六輕相關開發計畫
環境影響評估審查結論
監督委員會
(長春關係企業)

第八十三次委員會議報告資料

中華民國 一一〇 年 六 月

計畫名稱	長春關係企業麥寮廠變更計畫	計畫面積	33 公頃
計畫位址	雲林縣麥寮鄉	開發總經費	約 200 億元
開發單位	長春關係企業	負責人電話	廖龍星 02-25020238
環評審查結論 公告日期及 相關文號	六輕產品產能調整計畫(89.10.18)(89)環署綜字第 0061306 號函 六輕三期擴建計畫環境差異分析(91.04.11)(91)環署綜字第 0910023856 號 六輕四期擴建計畫環境影響說明書(93.07.15)環署綜字第 0930050333B 號函 六輕四期擴建計畫變更環境影響差異分析報告定稿(96.01.10)環署綜字第 0960003630 號函		
開始施工日期	89 年 3 月	開始營運日期	90 年 6 月
開發計畫 主要內容	<u>大連化工麥寮廠</u> 醋酸乙烯一廠、醋酸乙烯二廠主要產品為醋酸乙烯，年產能 60 萬噸。 1,4-丁二醇廠，主要產品為 1,4-丁二醇，年產能 12 萬噸。 聚四亞甲基醚二醇廠，主要產品為聚四亞甲基醚二醇，年產能 6 萬噸。 丙烯醇廠主要產品為丙烯醇，年產能 20 萬噸(100%)。 <u>長春石化麥寮廠</u> 乙烯-乙烯醇共聚物一廠，主要產品為乙烯-乙烯醇共聚物，年產 1 萬噸。 醋酸/醋酸酐廠，主要產品為醋酸，年產 60 萬噸。 <u>長春人造樹脂麥寮廠</u> 甲醛/三聚甲醛廠，主要產品為甲醛/三聚甲醛，年產甲醛 3.4 萬噸/三聚甲醛 3.5 萬噸。 酚醛樹脂廠，主要產品為酚醛樹脂，年產能 3 萬噸。 對羥基苯甲酸/鉀鹽廠，主要產品為對羥基苯甲酸/鉀鹽，年產能 0.8/0.85 萬噸		
開發計畫 進行現況	☐ 規劃中，規劃單位為： ☐ 設計中，設計單位為： ☐ 施工中，施工單位為： ☒ 營運中，管理單位為：長春關係企業 ☐ 其他，請說明：		
本 年 開發內容	1.本年主要工程項目 <u>無</u> 2.各廠建廠進度 大連化學工業股份有限公司： 醋酸乙烯一廠(運轉中)、醋酸乙烯二廠(運轉中)、丙烯醇廠(運轉中)、1,4 丁二醇一廠(運轉中)、1,4 丁二醇二廠(建廠準備中)、聚四亞甲基醚二醇廠(運轉中) 長春人造樹脂廠股份有限公司： 甲醛廠(運轉中)、三聚甲醛廠(運轉中)、酚醛樹脂廠(運轉中)、脂環族環氧樹脂廠(建廠準備中)、對羥基苯甲酸/鉀鹽廠(停止運轉中) 長春石油化學股份有限公司： 醋酸/醋酸酐廠(運轉中)、氧氣一廠(運轉中)、乙烯-乙烯醇共聚物一廠(運轉中)、乙烯-乙烯醇共聚物二廠(運轉中)

圖一、歷年單位產品之總用水量趨勢圖

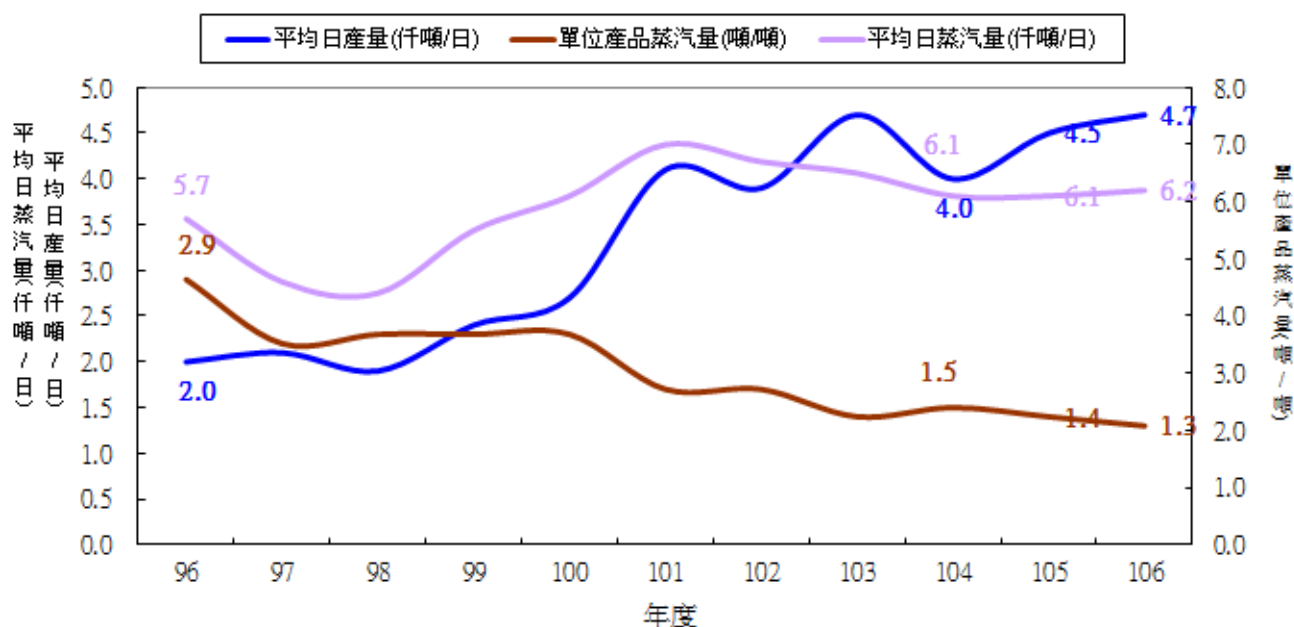
環境影響評估追蹤監督事項	辦 理 情 形
六、江委員右君 (二) 長春關係企業之用水減量成效，建議以每單位產品之用水量表示。	長春企業麥寮廠歷年單位產品之總用水量(包含蒸汽)彙整如下圖一所示，單位產品之總用水量(包含蒸汽)並未因產量增加而有上升趨勢。另在各類用水來源中，以單位產品之蒸汽用量下降最為顯著如下圖二所示。

附圖一 MW-4 歷年之氫離子濃度指數(pH 值)

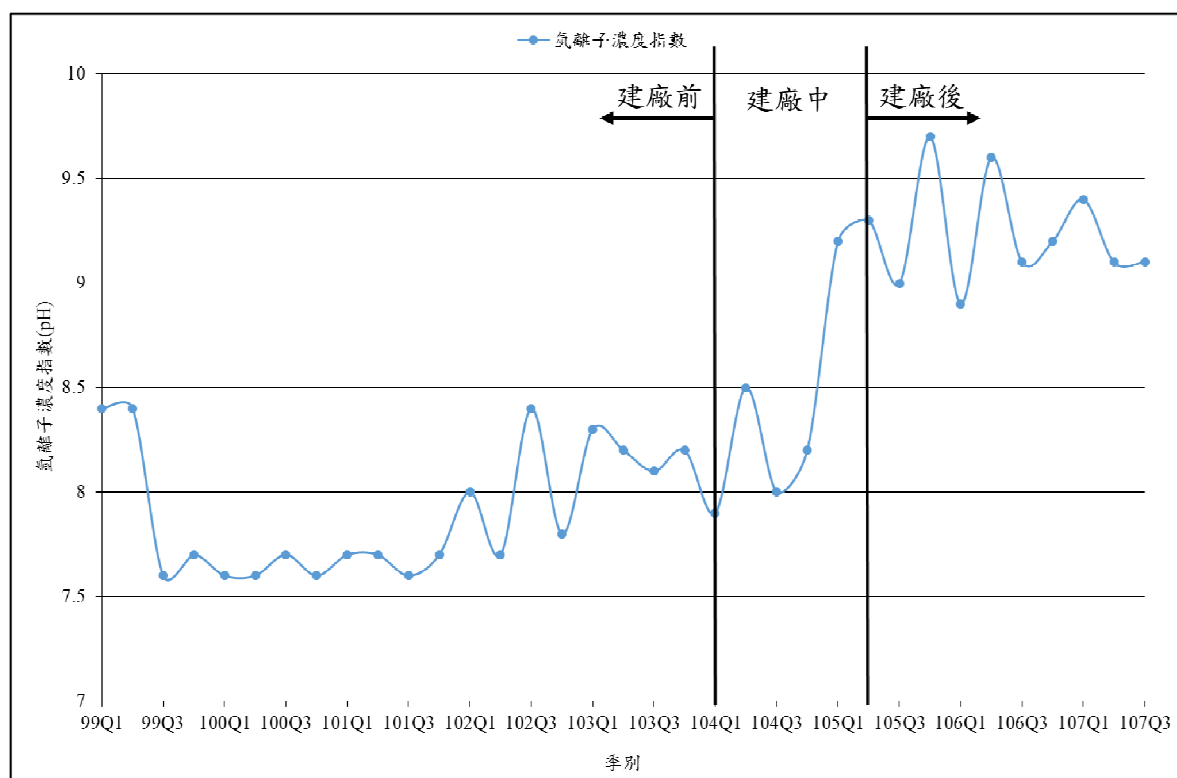
環境影響評估追蹤監督事項		辦 理 情 形			
三、張委員瓊芬 (一) 檢測報告中顯示，長春關係企業地下水 MW-4 之氫離子濃度指數 (pH 值) 偏高，建議說明原因並分析長期變化。		感謝委員指導。 1. 委員所提及之 MW-4 pH 值偏高問題，本季測值為 9.1，而該口井歷年之 pH 值範圍為 7.6~9.7(濃度歷線圖如附圖一)。 2. 目前國內「土壤及地下水污染整治法」並未訂定氫離子濃度指數(pH 值)之標準值。另查國內相關水體法規僅於灌溉用水水質標準訂定 pH 值標準值為 6.0~9.0。 3. 該口監測井 pH 值偏高原因，推論係因開發單位自 104 年至 105 年在廠區進行施工(施工位置鄰近 MW-4 井)，過程中會使用含鹼性之混擬土材料(例如水玻璃)，使得鄰近之地下水 pH 值升高。雖目前施工已結束，但因鹼性之混擬土材料仍會持續釋出，致使 pH 值仍受影響而偏高。後續將持續監測瞭解濃度變化情形。			
六、陳委員椒華 (八) 請長春公司說明從設廠至今，編列多少經費用於污染改善？		感謝委員指導。 1. 依據總公司財務部門提供之資料統計，長春關係企業麥寮廠自設廠至今累計用於污染改善相關經費為 1,152,481,529 元。 2. 主要改善項目為新增廢水處理設施、空污防制設備；提升或改善各項處理設施及設備之效能。			
十三、本署環境衛生及毒物管理處(書面意見) (二) 請開發單位補充長春關係企業麥寮廠 106 年溫室氣體排放總量(報告第 58 頁)，並列表說明各廠溫室氣體排放量盤查、查證與登錄情形。		感謝委員指導。 已彙整長春關係企業麥寮廠 106 年溫室氣體排放總量及各廠溫室氣體排放量盤查、查證與登錄情形如下表所示。各廠皆已完成第三方查證及環署網站登錄。			
公司別	年度	直接溫室氣體排放 (噸 CO ₂ e/年)	間接溫室氣體排放 (噸 CO ₂ e/年)	溫室氣體小計 (噸 CO ₂ e/年)	備註
長春企業麥寮廠區	106 年	185,862.7160	1,210,359.6012	1,396,222.3172	完成第三方查證及環署網站登錄
大連化工		159,396.3030	758,906.6600	918,302.9630
